Alerte sécurité poignée de secours.

mercredi 25 février 2015

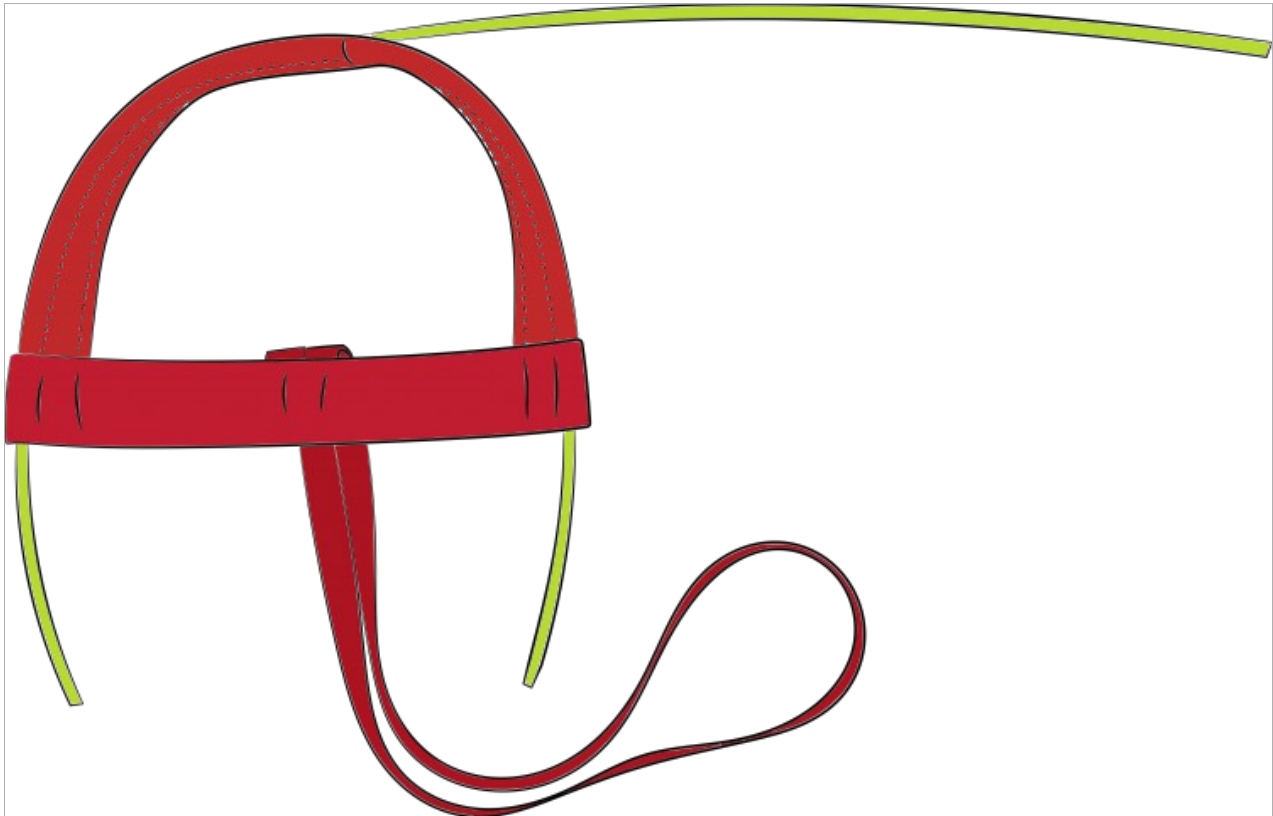
Nous avons eu connaissance récemment d'un **problème potentiel** de fabrication sur certains modèles de poignées de secours.

Il s'agit des poignées équipées de **2 joncs ou de 3 joncs**.

- Saisir la poignée dans une main.
- De l'autre, tirer fermement sur les 2 joncs plastiques, l'un après l'autre.

Sur les poignées où le problème serait présent, le jonc glisserait à l'intérieur de la poignée.

Si après avoir tiré alternativement sur les joncs, ceux-ci restent en place (longueurs identiques), alors la poignée est

OK.

Si les joncs ont bougés pendant le test (longueurs inégales), contactez **Pagfly.ch** rapidement pour que nous puissions vous faire parvenir une nouvelle poignée de secours.
